发件人 浙江正泰电器股份有限公司市场部

关于 NC8-40-100 交流接触器变更的通知

附件：产品更改前后对比示例图

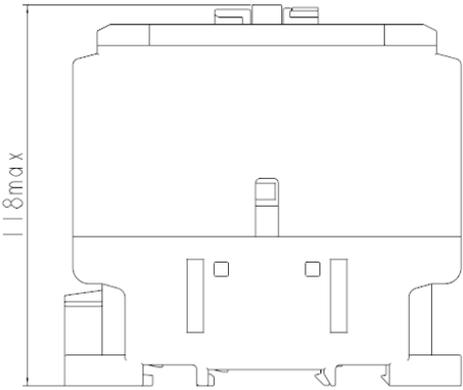
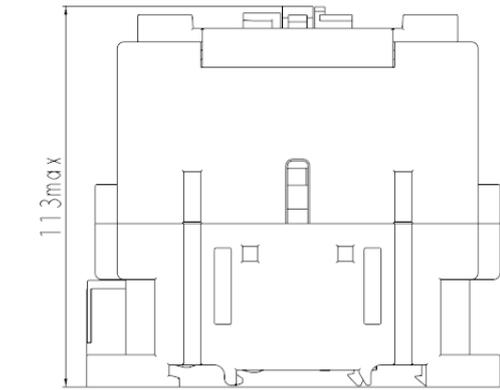
变更项目	改进前	改进后
<p>NC8-40/4~100/4 产品外观变化</p>		
<p>主电路接线螺钉变化</p>	 <p>NC8-40/4-65/4 接线座为一字型 M8, 拧紧力矩 6N·m</p>  <p>NC8-80/4-100/4 接线座为内六角 M8, 拧紧力矩 6N·m</p>	 <p>NC8-40/4-65/4 接线座为内六角型 M8, 拧紧力矩 6N·m</p>  <p>NC8-80/4-100/4 接线座为一字型、内六角 M10, 拧紧力矩 10N·m</p>
<p>NC8-40/4~100/4 产品仰视图</p>		 <p>底座通孔优化，提升防尘能力</p>

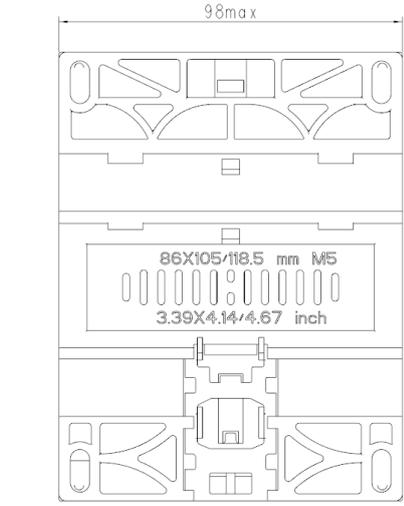
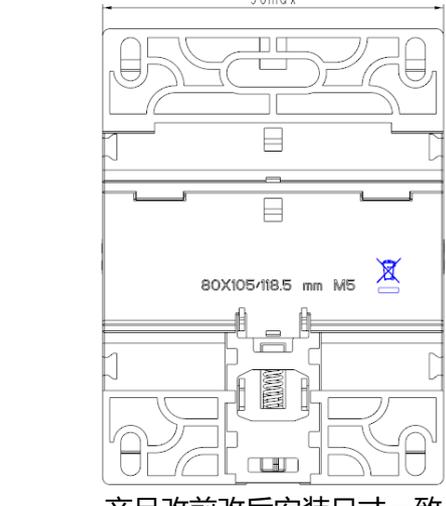
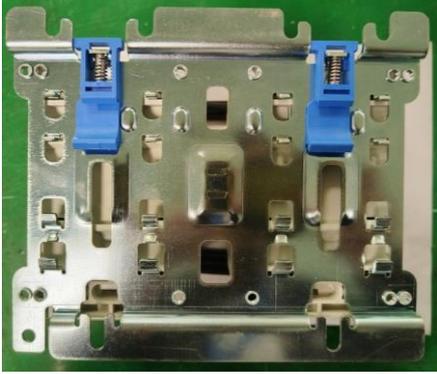
<p>NC8-40/4~65 /4 产品高度尺寸优化</p>		
<p>NC8-80/4~100/4 产品高度尺寸优化</p>		
<p>NC8-80~100 4P 产品宽度尺寸优化</p>		 <p>产品改前改后安装尺寸一致</p>
<p>NC8-40/N-100/N</p>	 <p>底板联锁结构，安装方式为滑板+直挂式。</p>	 <p>取消底板联锁结构，产品间增加联锁模块结构，安装方式滑板+螺钉紧固式</p>

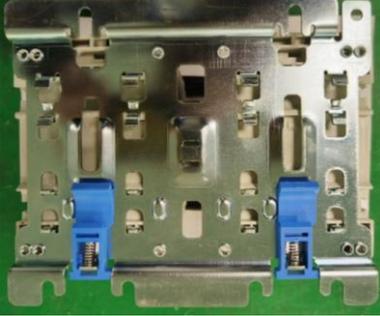
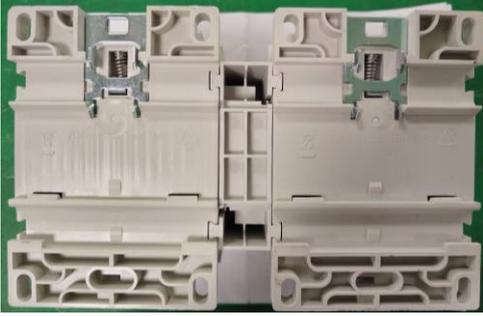
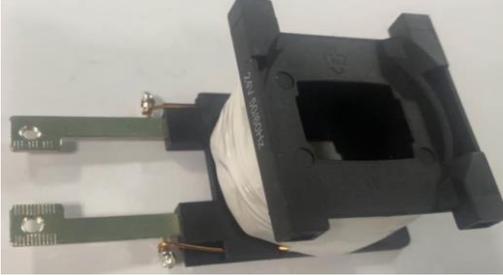
<p>NC8-40/4/N~100/4/N</p>	 <p>底板联锁结构，安装方式为滑板+直挂式。</p>	 <p>取消底板联锁结构，产品间增加联锁模块结构，安装方式滑板+螺钉紧固式</p>
<p>外形尺寸变化</p>	<p>原 NC8-40/N-65/N、NC8-40/4/N-65/4/N 外形尺寸 (长 X 宽 X 高) : 187.6mmX157.5mmX132mm 原 NC8-80/N-100/N、NC8-80/4/N-100/4/N 外形尺寸 (长 X 宽 X 高) : 187.6mmX165mmX132mm</p>	<p>改进后 NC8-40/N-65/N 外形尺寸 (长 X 宽 X 高) : 174mmX136mmX125mm 改进后 NC8-40/4/N-65/4/N 外形尺寸 (长 X 宽 X 高) : 190mmX126mmX126mm 改进后 NC8-80/N-100/N 外形尺寸 (长 X 宽 X 高) : 195mmX146mmX132mm 改进后 NC8-80/4/N-100/4/N 外形尺寸 (长 X 宽 X 高) : 213mmX130mmX136mm 外形尺寸整体缩小，优化空间利于客户布局。</p>
<p>NC8-40/4~100/4 产品线圈外观变化</p>		
<p>NC8-40~100 3P 产品线圈移印变化</p>	 <p>移印字样黑色</p>	 <p>移印字样白色</p>
